Welch Allyn, Inc. 4341 State Street Road Skaneateles Falls, NY 13153 USA	PILNE: Powiadomienie dotyczące bezpieczeństwa	2021-07-001-MKE-005
---	--	---------------------

Elektrokardiograf do EKG spoczynkowego ELI@280 – niezgodność pacjentów / aktualizacja oprogramowania

Identyfikator FSCA: 2021-07-001-MKE-005

Figure 1

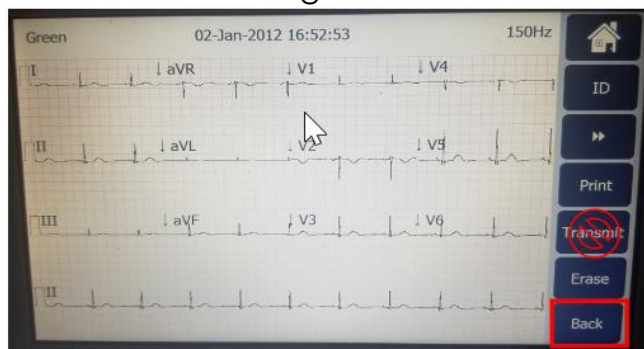
1. ECG recording is retrieved from patient A and saved to the cardiology database.
2. ECG recording is retrieved from patient B and saved to the cardiology database.
3. ECG recording associated with patient A is recalled from memory, and then the user enters the demographic information for patient A.
4. After editing, the screen displays the message "Resting ECG" ("EKG spoczynkowe"), as shown in the following figure. Figure 1
5. Pressing the TRANSMIT (TRANSMITUJ) button when this screen is displayed (after editing the demographic information for patient A) causes the transmission of the ECG recording of another patient than patient A (see Figure 2, which shows the ECG recording screen).

If the ECG recording of a patient is recalled from the patient database for the purpose of editing the patient's demographic information, after editing the data and displaying the following screen (Figure 1), do not press the TRANSMIT button. Instead, press the BACK button (WSTECZ), which leads to the saving of changes in memory and the display of the following screen, which allows the transmission of the selected data to the configured location using the SYNC button (SYNCHRONIZUJ).

Rysunek 3

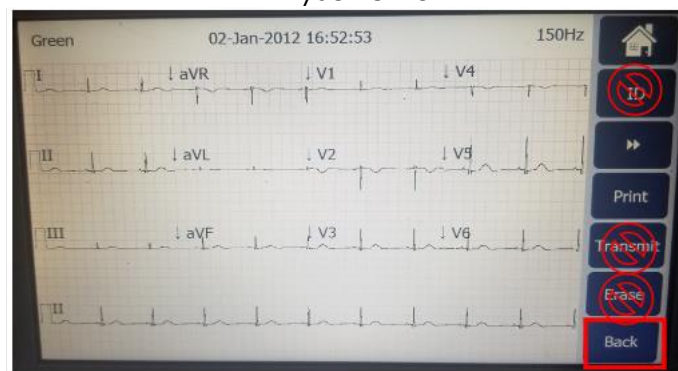
1. Zapis EKG zostaje pobrany od pacjenta A i zapisany na kardiografie.
2. Zapis EKG zostaje pobrany od pacjenta B i zapisany na kardiografie.
3. Zapis EKG powiązany z pacjentem A zostaje przywołany z pamięci oraz dochodzi do edycji danych identyfikacyjnych pacjenta.
4. Po edycji wyświetla się ekran „Resting ECG”, jak pokazano na rysunku 3.
5. Użytkownik postanawia dokonać kolejnej edycji danych identyfikacyjnych pacjenta bez wychodzenia z ekranu „Resting ECG”, wciska więc przycisk „ID”, jak na rysunku 3.

- Po dokonaniu drugiej edycji znów pojawia się ekran „Resting ECG”, jak pokazano powyżej.
- Wciśnięcie przycisku TRANSMIT gdy wyświetla się ten ekran (po dokonaniu dwóch edycji danych identyfikacyjnych z rzędu, jak opisano powyżej), powoduje transmisję zapisu EKG o profilu demograficznym pacjenta A i zapisie EKG pacjenta B. Te dane „hybrydowe” są następnie przechowywane w pamięci kardiografu jako drugi zapis z profilem demograficznym pacjenta A, natomiast pacjent B nie figuruje już w bazie danych pacjentów.
- Wciśnięcie przycisku ERASE (WYMAŹ), gdy wyświetla się ten ekran, pozwala na wymazanie zbędnego zapisu. Ta sytuacja nie zachodzi, gdy edytowany jest ostatni pozyskany zapis EKG.
